T O T O N E W R E L E A S E

新商品 だより

C仕様変更
CHANGE

'16/10月号

シリーズ名	タンク品番
パブリックコンパクト便器・フラッシュタンク式 CFS497B系	SP496BAY系

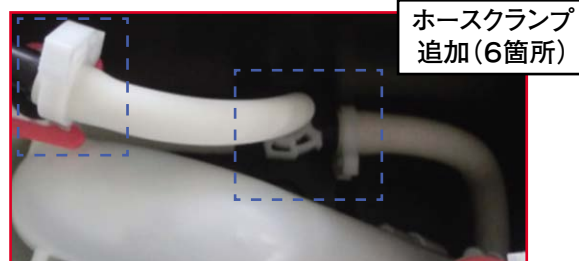
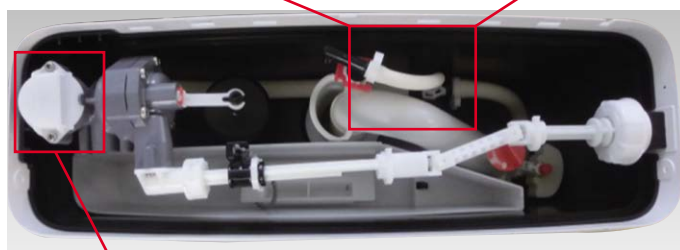
- タンク部のホースクランプ追加、
VB（バキュームブレーカー）ふた形状変更

ホースクランプ
追加（6箇所）

VBふた裏側の
形状変更

シリーズ名	タンク品番
壁掛大便器セット・フラッシュタンク式 UAXC3C系	SP530BA系

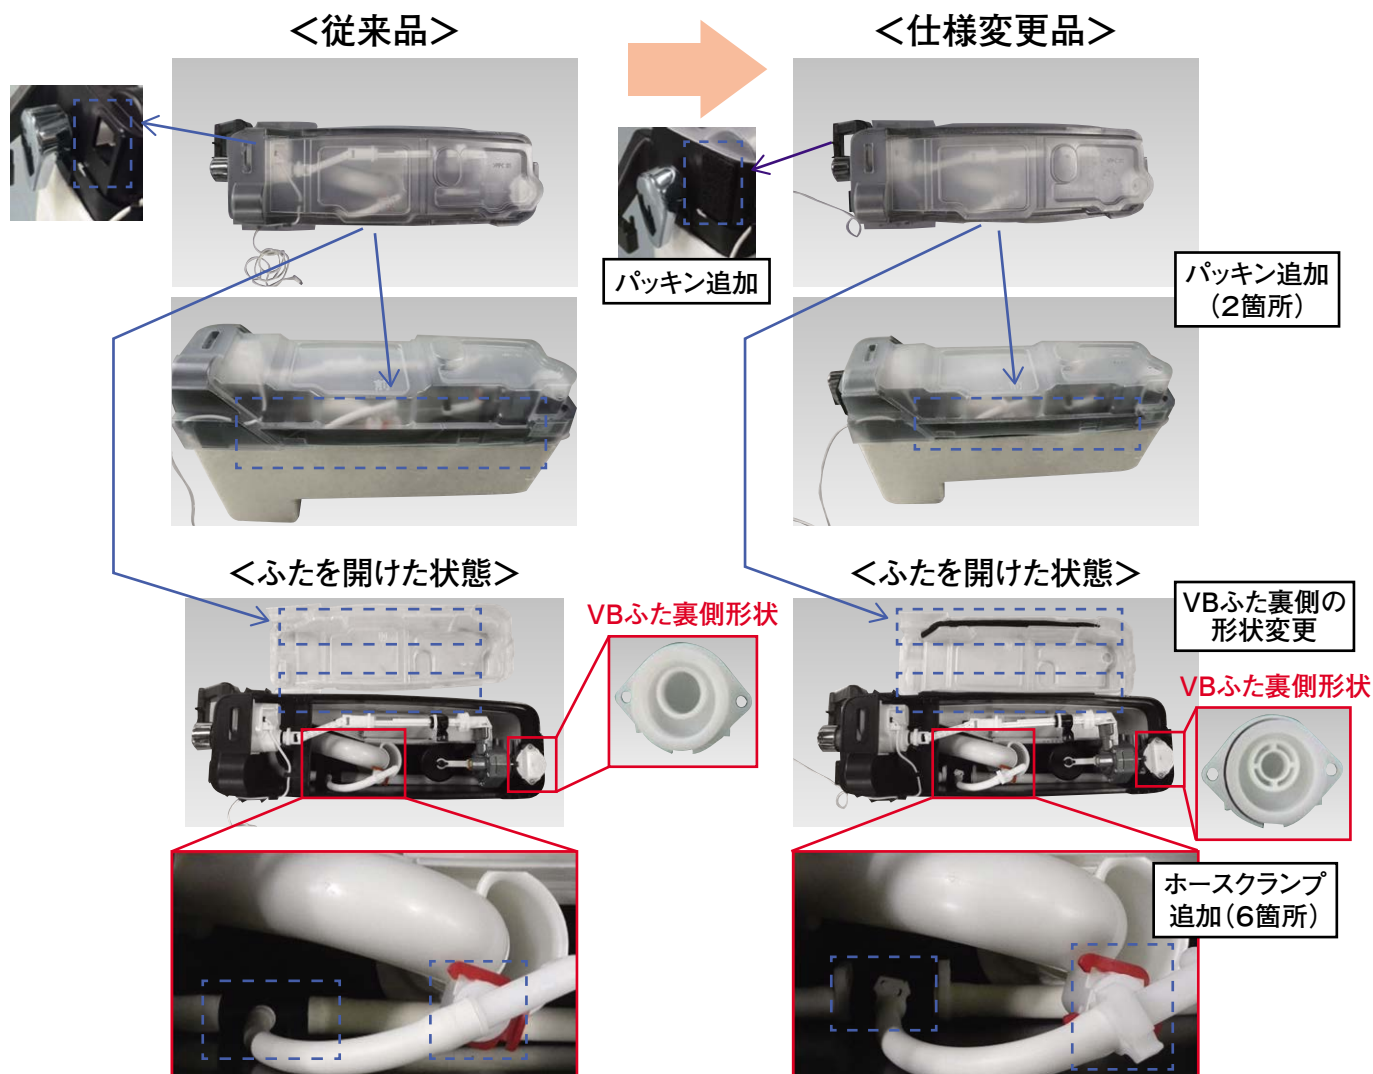
■タンク部のパッキン類の追加、ホースクランプ追加、
VB（バキュームブレーカー）ふた形状変更

排水金具締付け工具

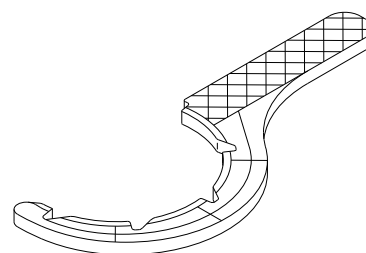
■排水金具に、排水金具締付け工具を付属します

排水金具
締付け工具
別手配

排水金具
締付け工具
付属

※今回の仕様変更で、システムキッチン用排水金具は「締付け工具付属」に統一いたします。

補修品専用リモコン

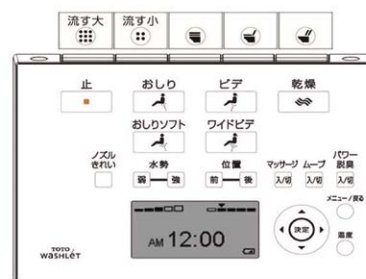
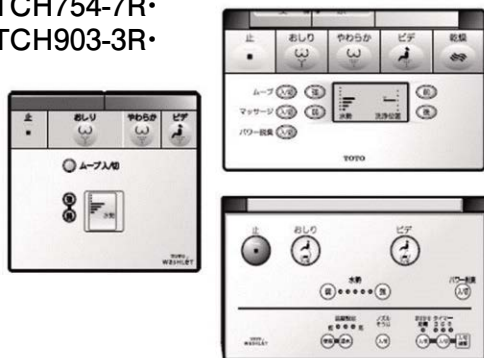
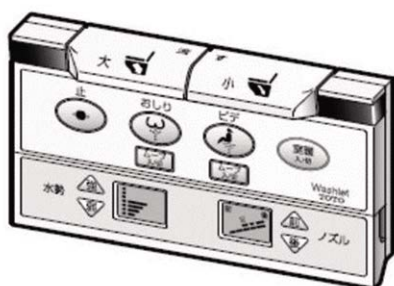
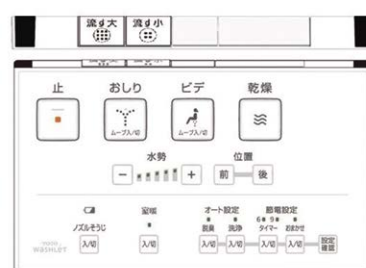
補修品専用リモコンは、過去に発売した仕様の異なる複数のリモコンに対応可能な仕様構成となります。このため、リモコンの「形状」や「操作性」は変更となりますが、これまで使用されている機能は、変わらず使用可能です。（※一部使用しないスイッチやメニューが存在する形となります。）
